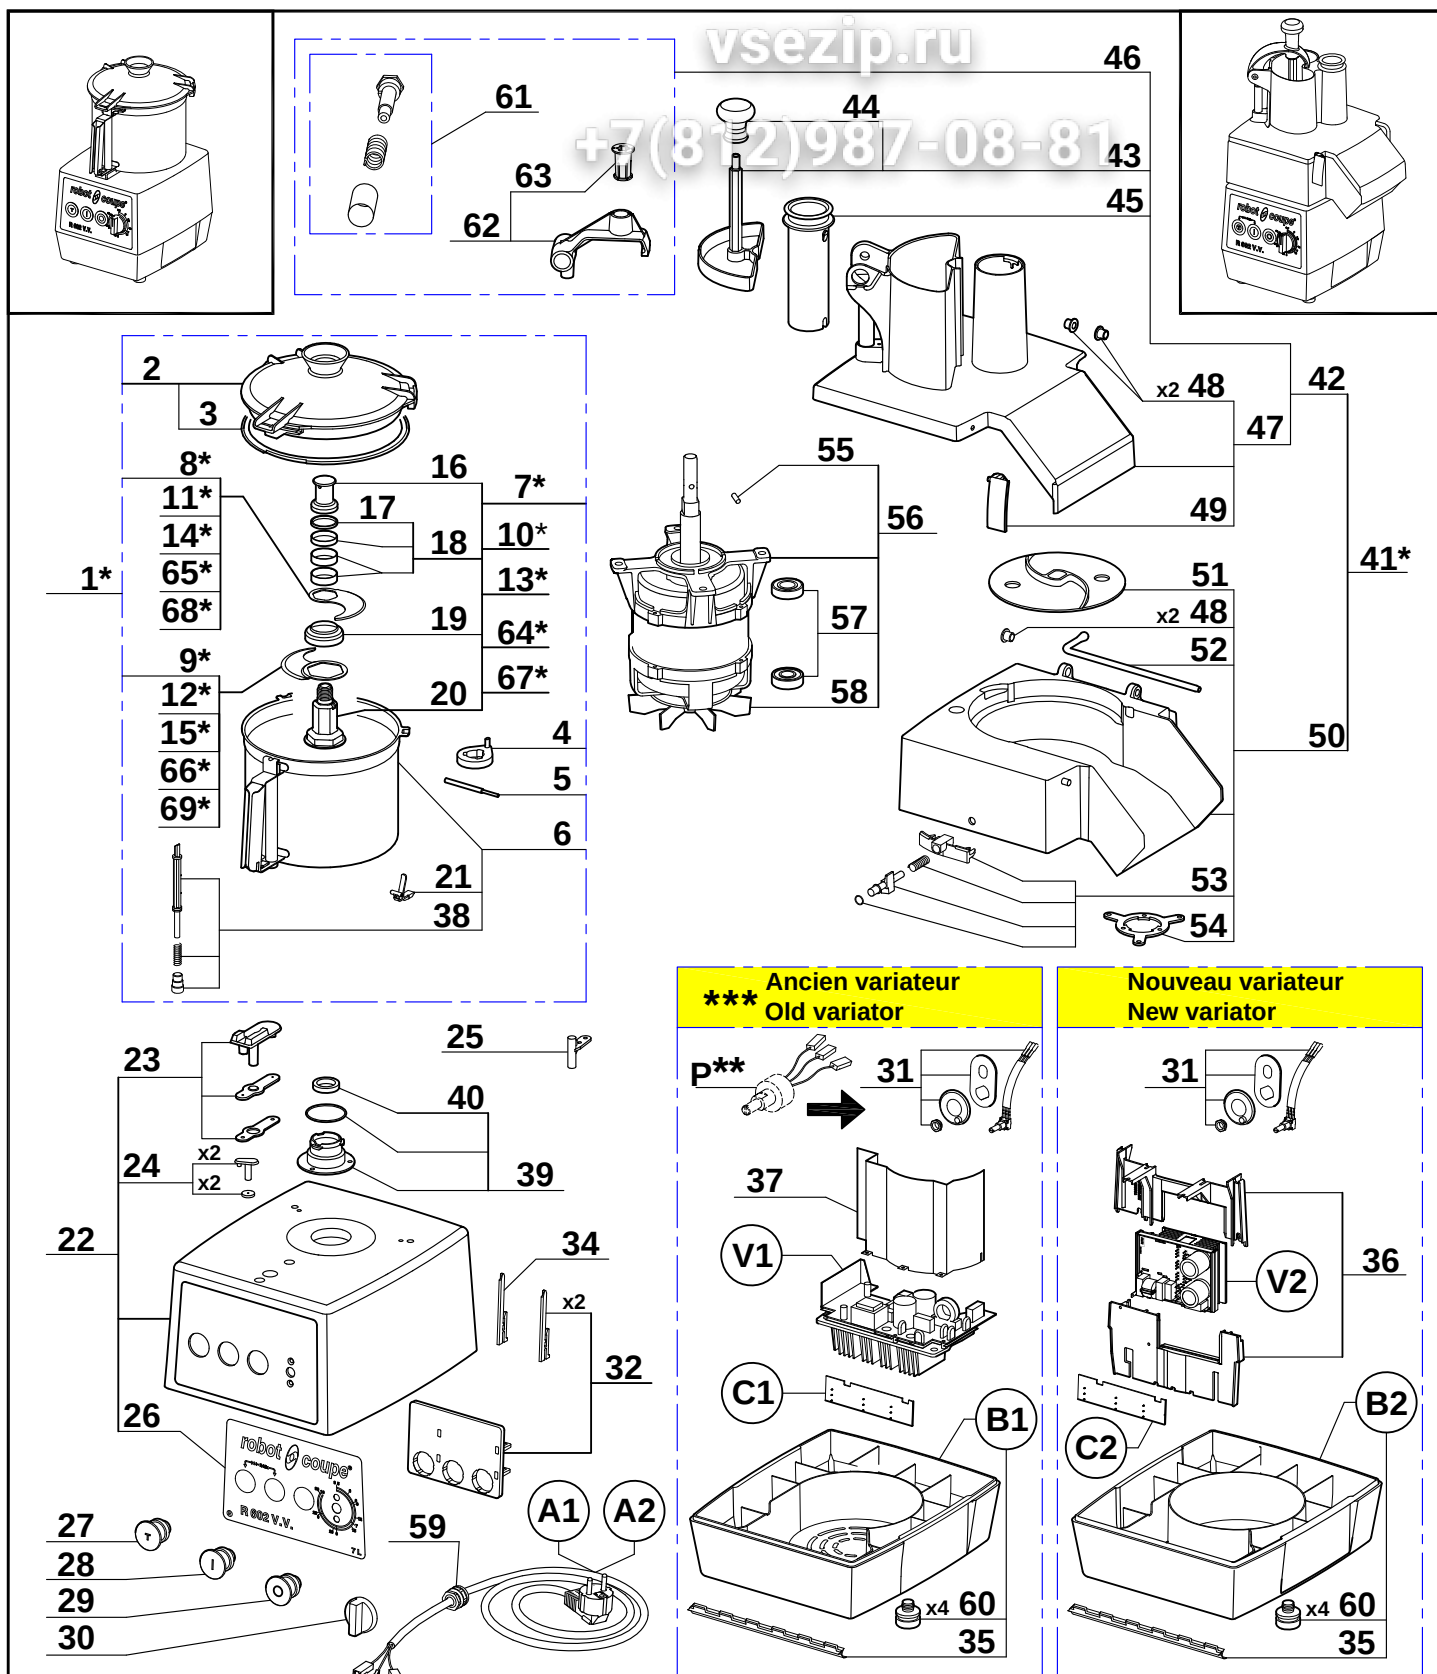
** L'ancien potentiomètre P est remplacé par l'ensemble 31.

** The old potentiometer P is replaced by the assembly 31.

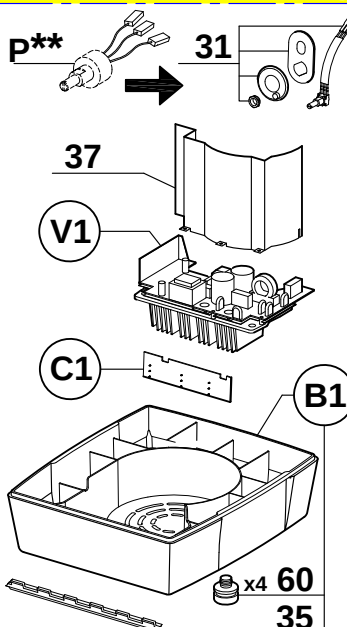
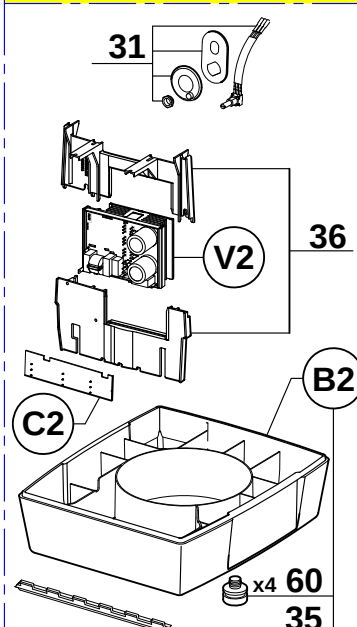
*** Ancien variateur
Old variator

Nouveau variateur
New variator

*** L'ancien variateur n'est plus disponible, pour le remplacer commander le **kit de mise à niveau référence 39975**.

*** The old variator is no longer available, to replace it, order the **upgrade kit part number 39975**. You will receive the new variator V2, the base B2, the controls board C2, the variator support 36, the screws and the technical instructions.

Vous recevrez le nouveau variateur V2, le socle B2, la carte boutons C2, le support variateur 36, les vis et la notice.

ATTENTION : Si votre appareil est équipé du potentiomètre P, alors commander en plus le nouveau potentiomètre 31.

CAUTION : If your machine is equipped with the potentiometer P, then order in addition the new potentiometer item 31.
